Modulo per la presentazione delle osservazioni per i piani/programmi/progetti sottoposti a procedimenti di valutazione ambientale di competenza statale

ID: Codice procedura (ID_VIP/ID_MATTM):10844

Impianto per la produzione di energia elettrica da fonte eolica, costituito da 6 aerogeneratori della potenza complessiva di 37,2 MW, un sistema di accumulo da 25 MW e relative opere connesse in località "Rempillo" nel comune di Pitigliano (GR).

TESTO DELLE OSSERVAZIONI

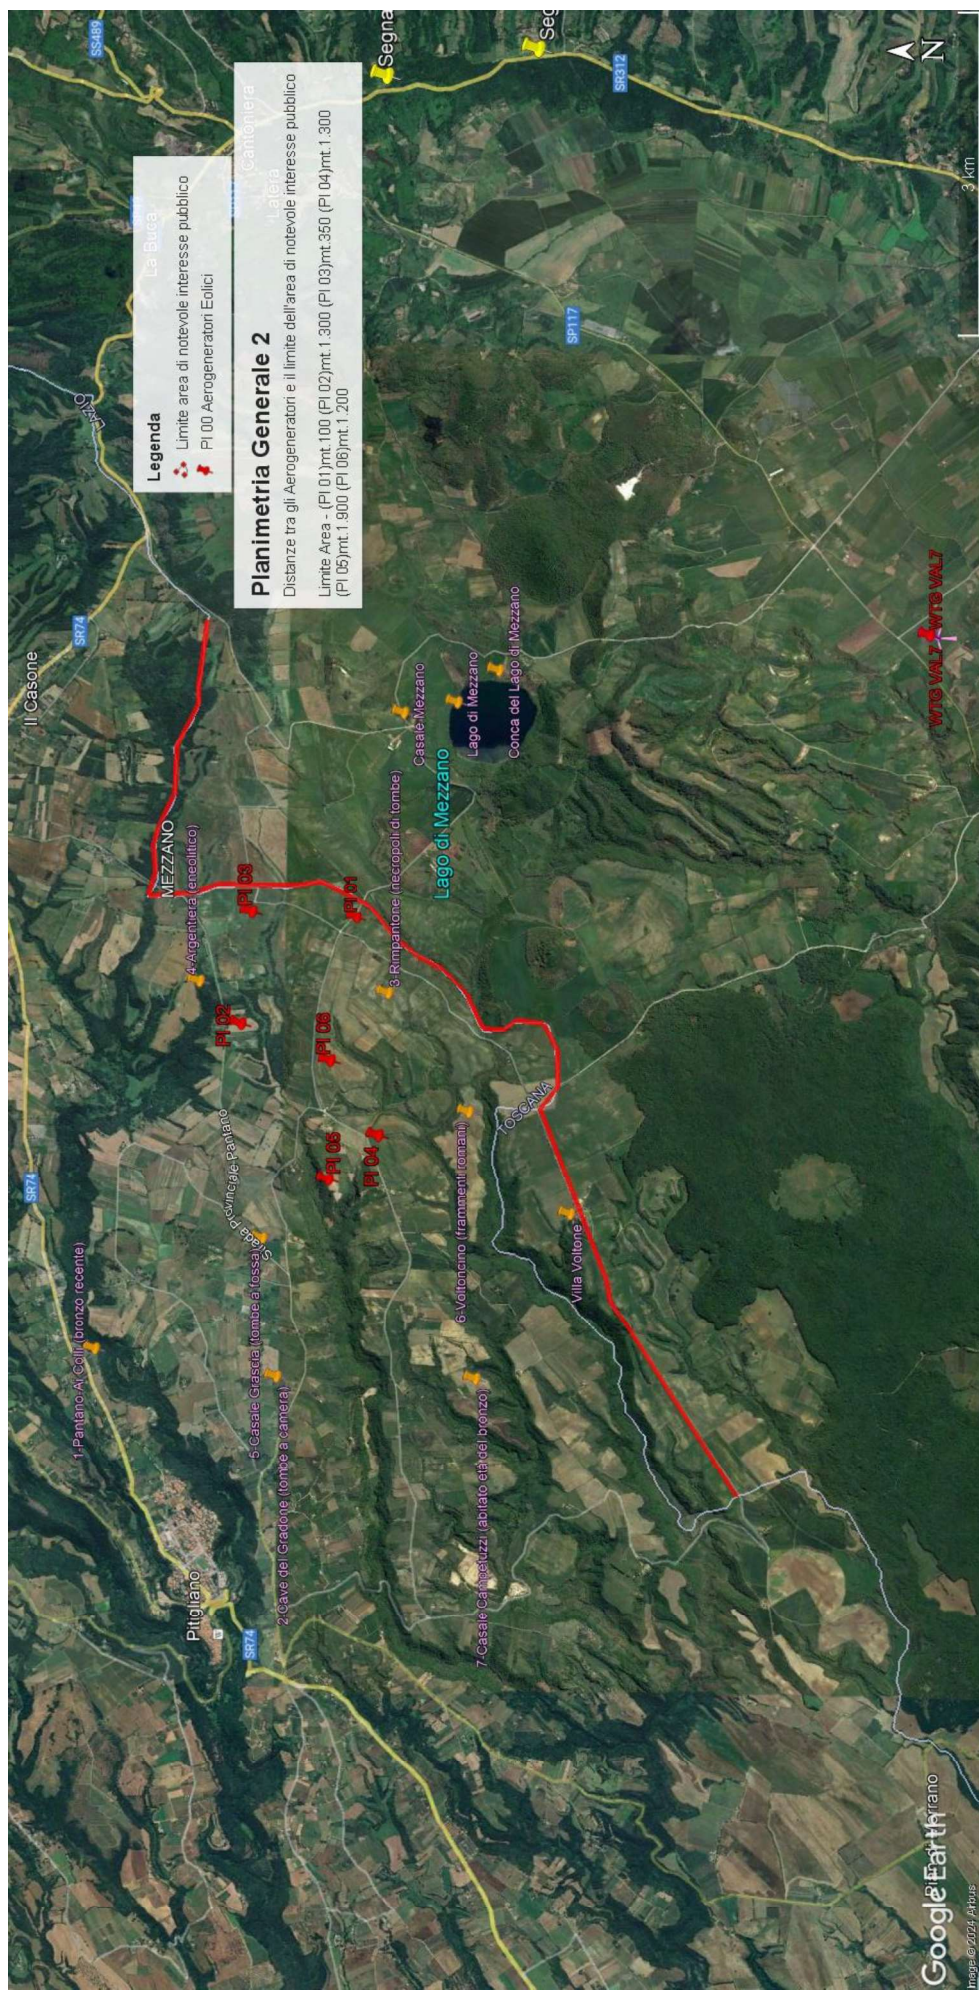
Tornando alla questione di legittimità, alla luce del combinato disposto dal "vincolo sul patrimonio paesaggistico (artt. 136 e ss. e 142 del decreto legislativo n. 42/2004 e ss.mm.ii.) e sui beni culturali" (artt. 10 e ss. del decreto legislativo n. 42/2004 e ss.mm.ii.) e dal comma 8 lettera c-quarter del D.Lgs 191/2021 e ss.mm.ii si evince che, ad oggi, le aree in cui sono previsti gli insediamenti dei sei aereogeneratori dell'impianto eolico denominato "Rempillo" non sono idonee perché ricadono tutte all'interno della fascia di rispetto dei **beni paesaggistici di notevole interesse pubblico denominati "Conca del Lago di Mezzano e territorio circostante" (D.M. 22.05.1976)** comprendente anche il **vincolo "Selva del Lamone" (D.M. 22.05.1984)** tutelati dall'**art. 136 del Codice del Beni Culturali e del Paesaggio** e in particolare un aerogeneratore (P01) è a 100 metri dal primo vincolo citato e gli altri cinque compresi in una distanza massima tra 1 km e 2 km (vedi immagine n. 1 dell'ALLEGATO). Nella fascia di rispetto dei 3 km anche la porzione di vincolo rappresentato dalla Selva del Lamone che gode di altre importanti tutele in quanto Riserva Naturale regionale (L. 394/91 e L.R. 29/97), Zona di Protezione speciale (ZPS) insieme ai Monti di Castro collegati tra loro da una Zona di Conservazione Speciale (ZSC), il sistema fluviale Fiume Fiora-Olpeta. La Selva del Lamone oltre il vincolo paesaggistico di notevole interesse pubblico che la rende area non idonea all'installazione degli impianti FER anche nelle sue fasce di rispetto dei 3 km, gode di un'altra tutela che ne rivela l'importanza di area di importanza internazionale per l'avifauna IBA (012) che viene collegata all'altra IBA (099) Lago di

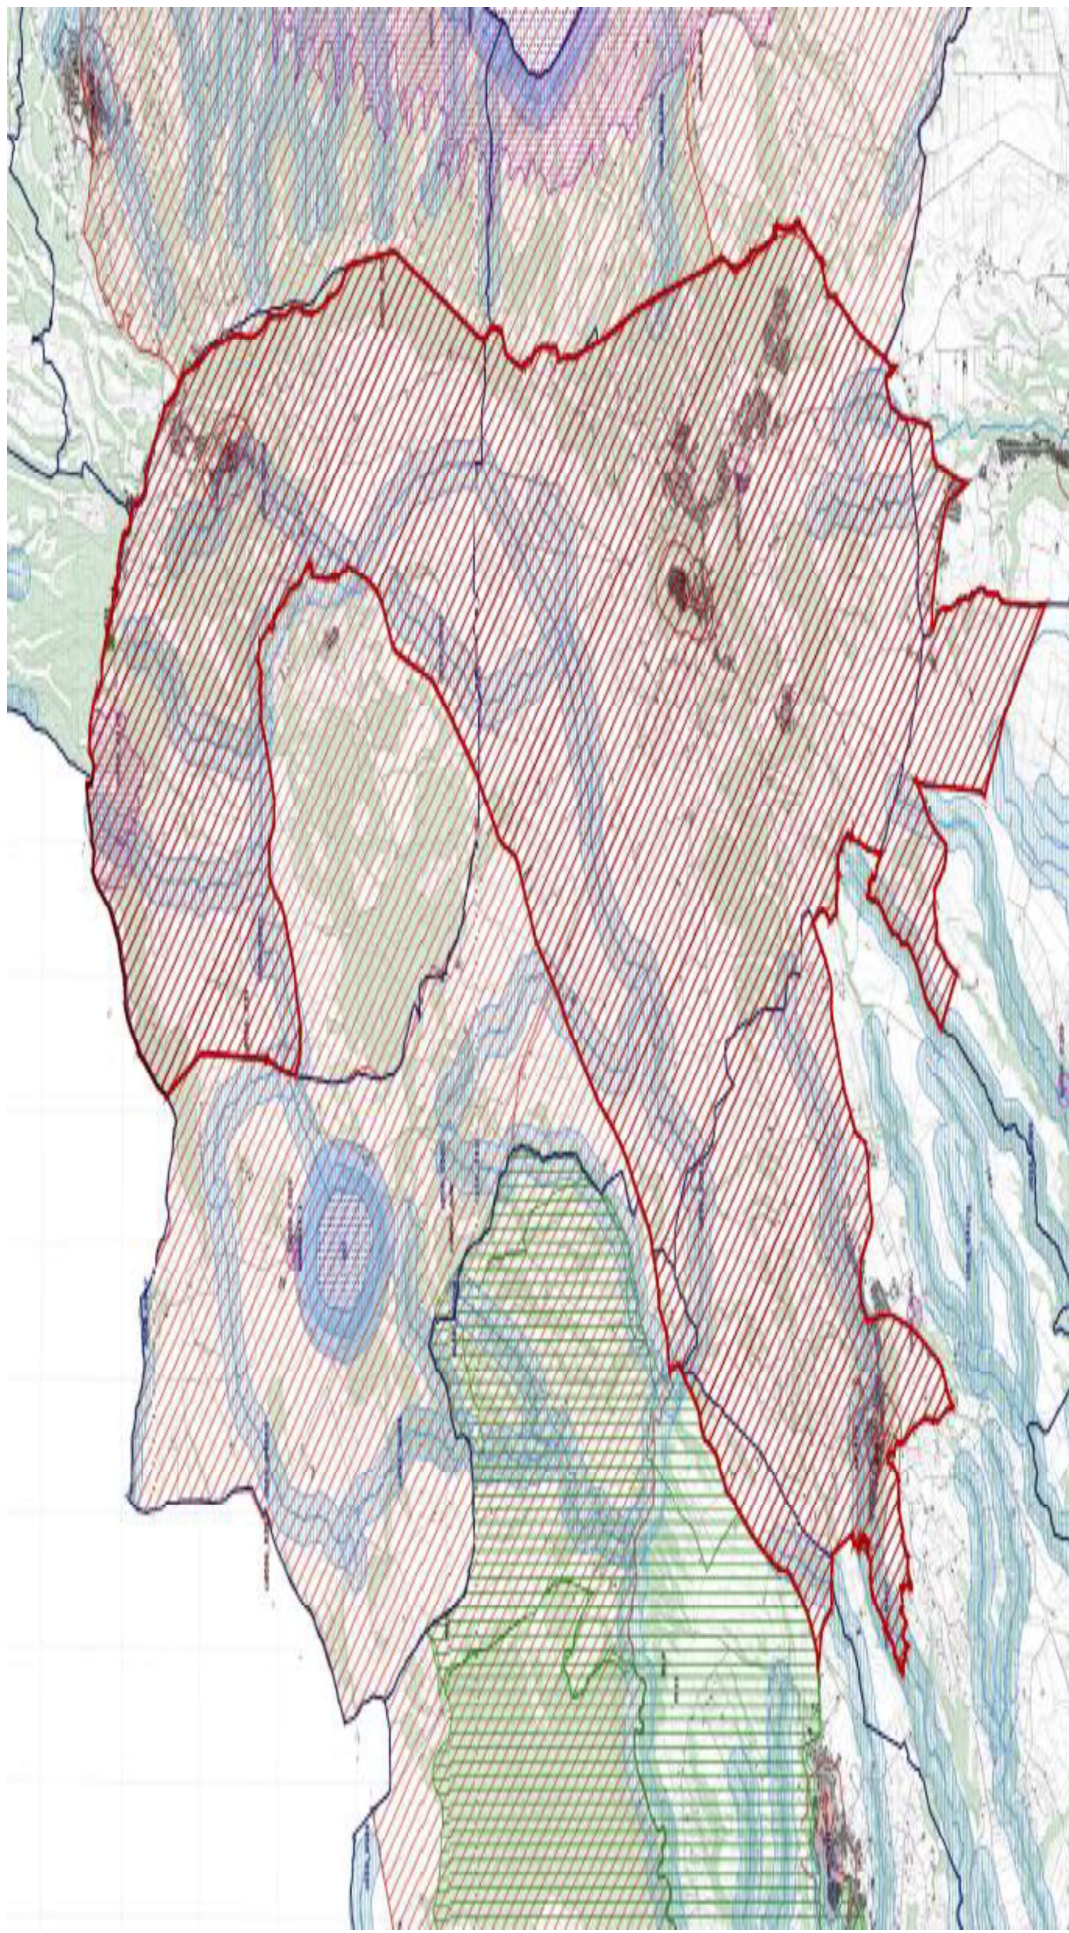
Bolsena attraverso la ZPS Caldera di Latera e la ZSC Lago di Mezzano che insieme sono compresi nel vincolo paesaggistico “ Conca Lago di Mezzano...” e verranno uniti dal nuovo vincolo paesaggistico “*Ambito paesaggistico, geologico e geomorfologico dell’orlo della caldera di Latera e delle sue pendici interessate dai centri eruttivi periferici*” (si veda a riguardo la proposta pubblicata sul sito del MIC in data 09/08/2023 e l’immagine n. 2 dell’ ALLEGATO) all’area di notevole interesse pubblico “ Conca del lago di Bolsena” (D.M. 24.10.1960). Praticamente una vasta zona che per interesse paesaggistico e naturalistico oltre che storico, archeologico e identitario rappresenta un unicum nel panorama nazionale.

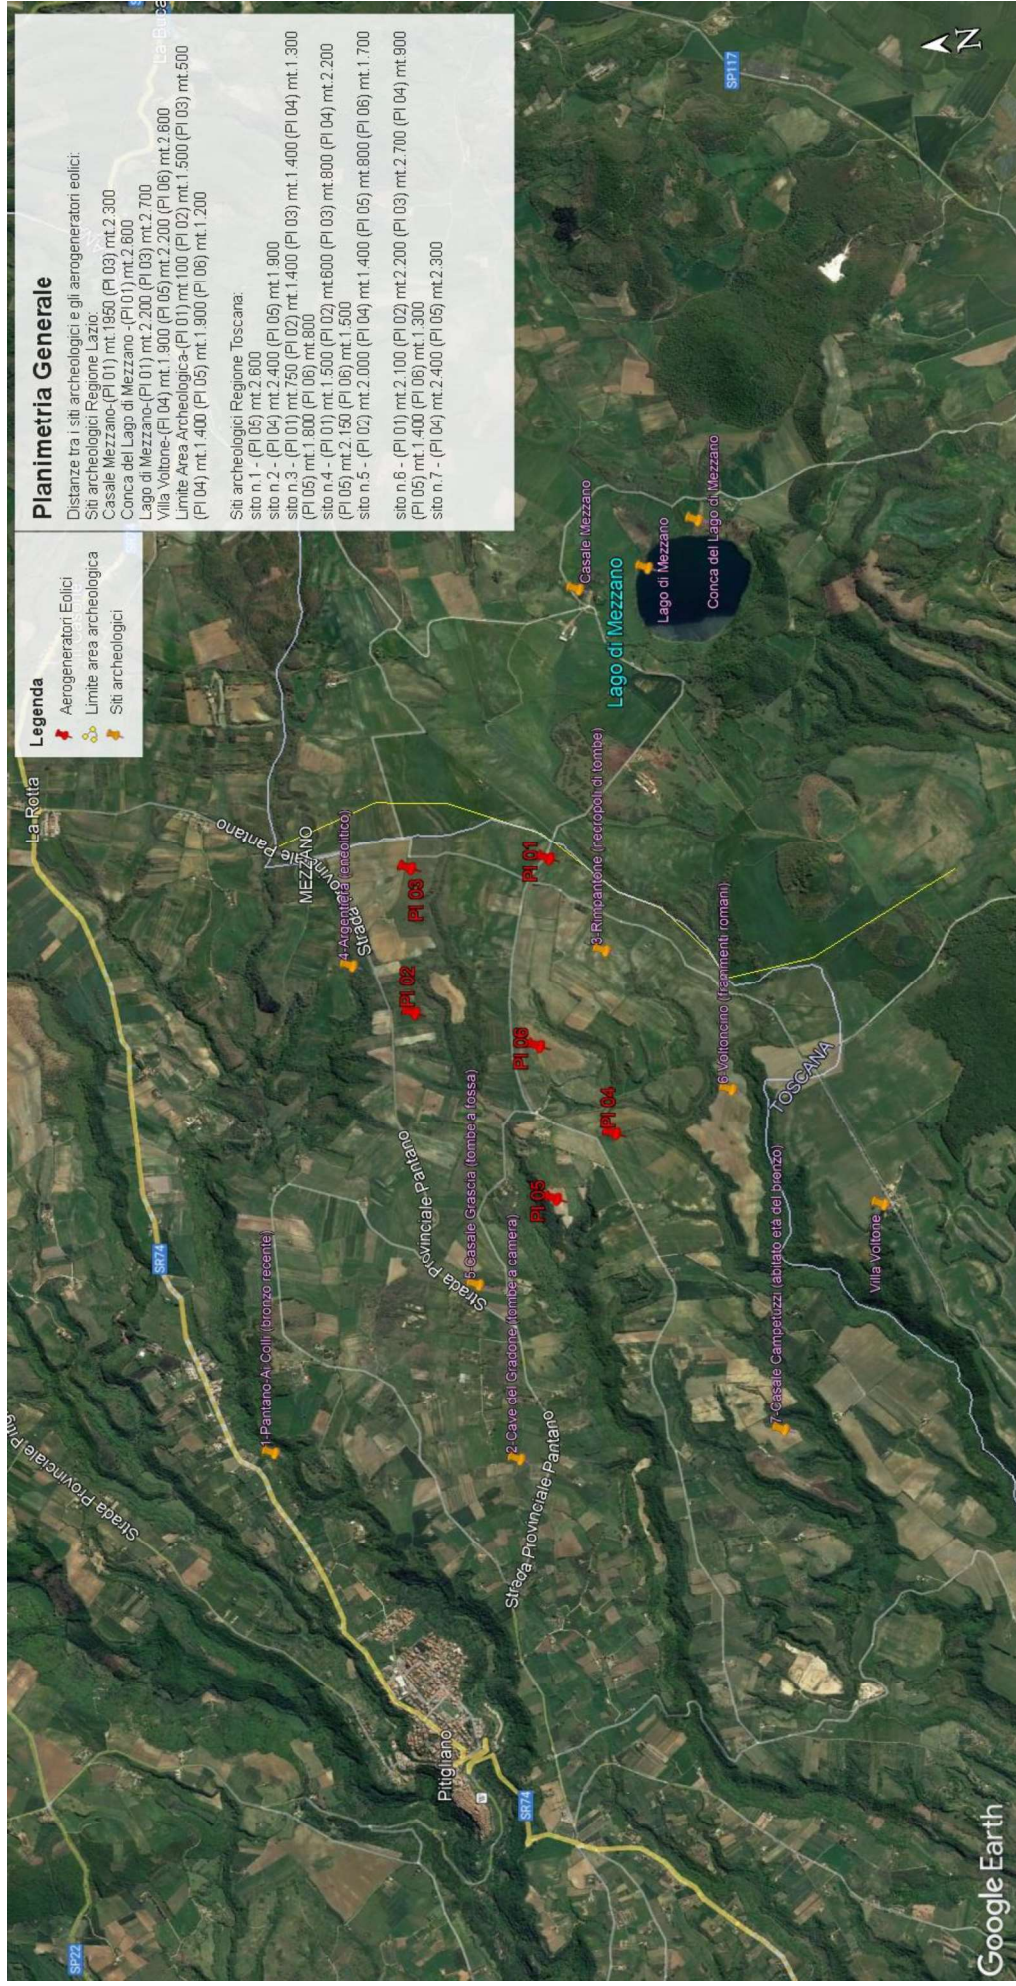
Inoltre, la zona in cui insisterebbe l’impianto eolico industriale Rempillo è compresa nelle fasce di rispetto di 3 km di diversi beni archeologici tutelati dalla parte II del Codice dei Beni Culturali (vedi Allegato, immagine n. 3). Inoltre le pale P04 e P05 ricadono all’interno di un’area archeologica che la Proponente vorrebbe cancellare per il semplice fatto che non è riportata nel documento regionale ma nel documento provinciale come meglio dettagliato nell’Osservazione n. 5. Alla luce di quanto documentato appare chiaro quindi che la collocazione dell’impianto non ha tenuto conto alcuno dei vincoli dell’area nella quale è stato progettato e l’inserimento dell’impianto eolico nel paesaggio e sul territorio non è corretto (Allegato IV delle Linee guida nazionali di cui al D.M dello Sviluppo economico del 10.09.2010).

- h) Le zone di interesse archeologico evidenziate nell'immagine n. 3 a cui si aggiungono anche l'importante abitato protostorico di Sorgenti della Nova e Ruderì del Castello altomedioevale che si trovano a circa 4 km dalle aree in cui è stato progettato l'impianto eolico industriale. Poco più lontano i resti del castello medioevale “Morroneccio”. Nell'area vasta le preziose necropoli eneolitiche (Poggi Alti) ed etrusche di Pitigliano, Sovana e Sorano.

Immagine n. 4 Situazione di saturazione da impianti FER nella provincia di Viterbo. Non sono riportati gli impianti fotovoltaici e agrivoltaici che hanno inciso per buona parte nel cumulo di impianti FER per superare già nel 2023 gli obiettivi del PNIEC assegnati alla Regione Lazio per il 20230.

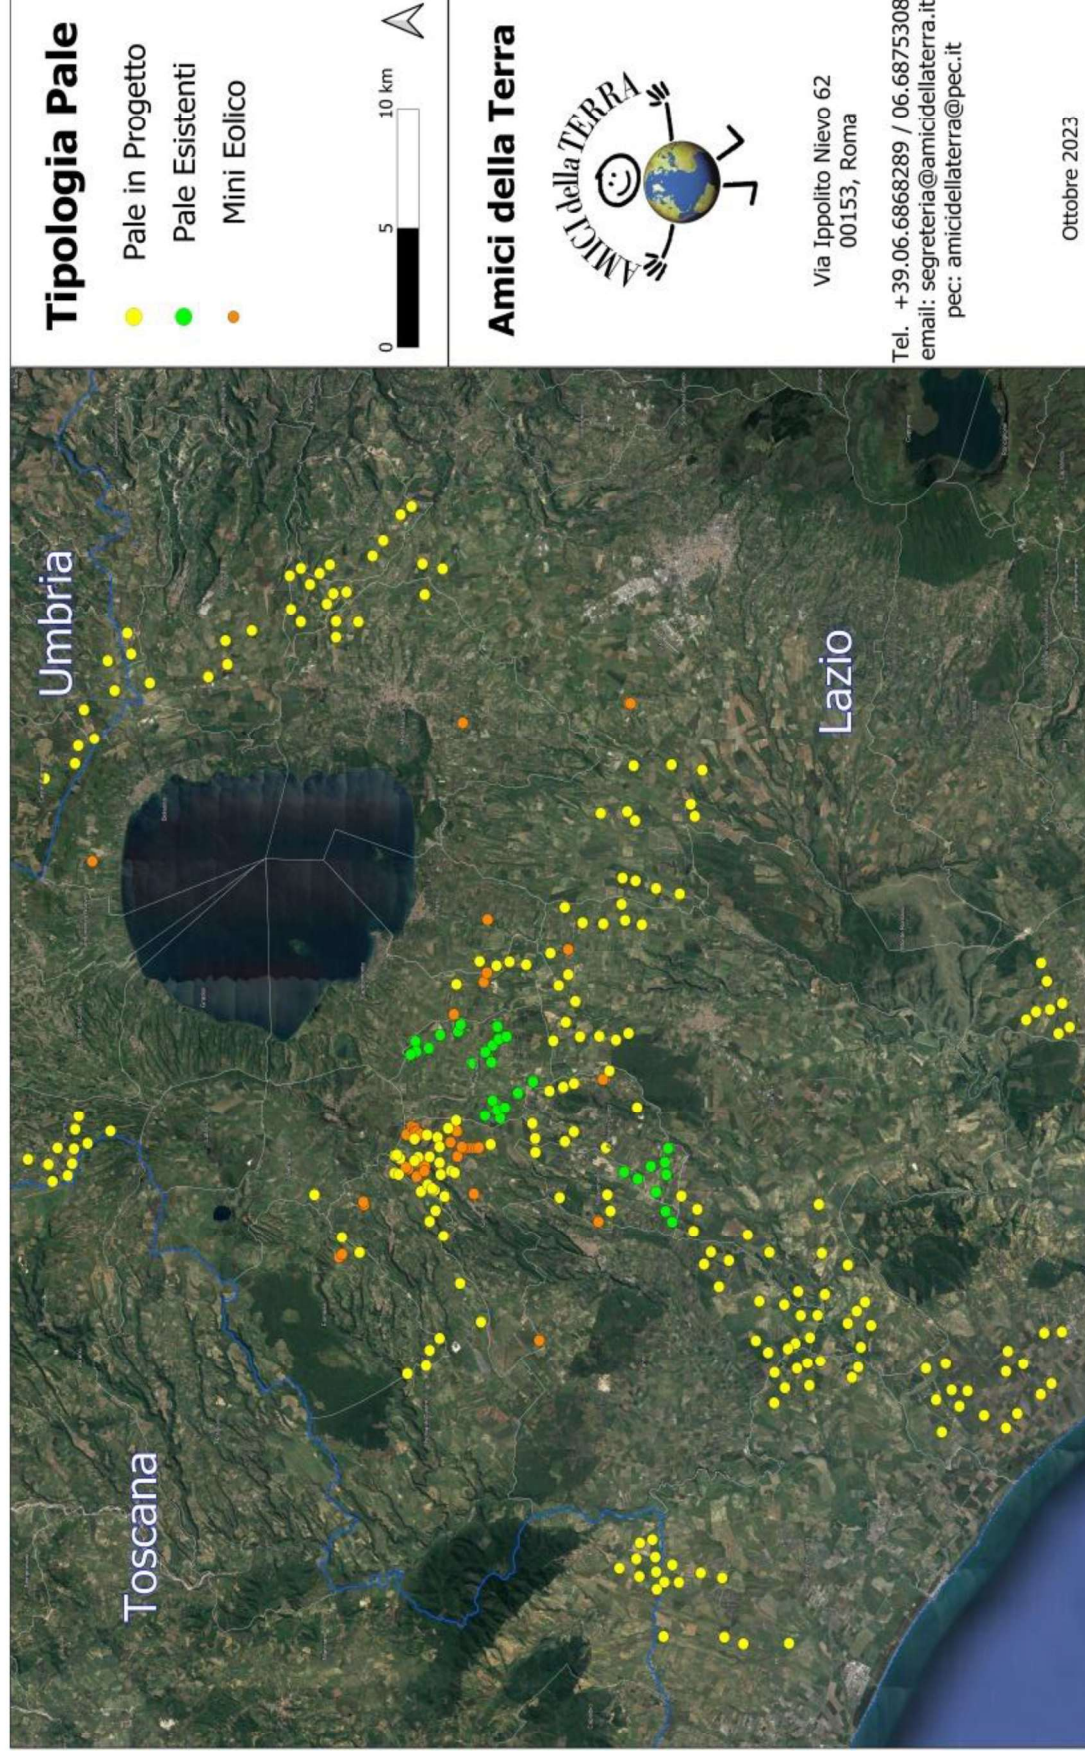
Quindi anche la Regione come Ente deputato dalla normativa nazionale a legiferare sulle aree idonee e non idonee si è espressa riguardo al fatto che abbia assolto ai doveri e alle quote stabilite dal PNIEC e in ambito regionale la provincia di Viterbo è stata quella con il più alto tasso di impianti FER tra tutte e quindi ormai satura ed il cumulo degli impianti FER installati, autorizzati e in progetto rappresenta una elevata criticità per la sostenibilità ambientale di ulteriori eventuali iniziative. L'impianto eolico " Rempillo" pur essendo "esterno al confine provinciale e regionale ma nelle sue immediate vicinanze (a soli 100 metri i primi due aerogeneratori) oltre ad impattare sul territorio e sulle economie di tre Comuni del Lazio (Farnese, Valentano e Latera) si trova nelle fasce di rispetto dei Beni di notevole interesse pubblico come si è evidenziate nelle Osservazioni nn. 1 e 2 e crea anche degli impatti negativi anche sui beni naturalistici come verrà dettagliato nell'Osservazione n. 4. Inoltre andrebbe a sommarsi al già enorme cumulo di impianti eolici e fotovoltaici e geotermici che già creano una elevata criticità ambientale nella provincia di Viterbo e interferiscono anche con il territorio toscano come si può vedere dalle immagini nn. 4 e 5 dell'Allegato n. 1.
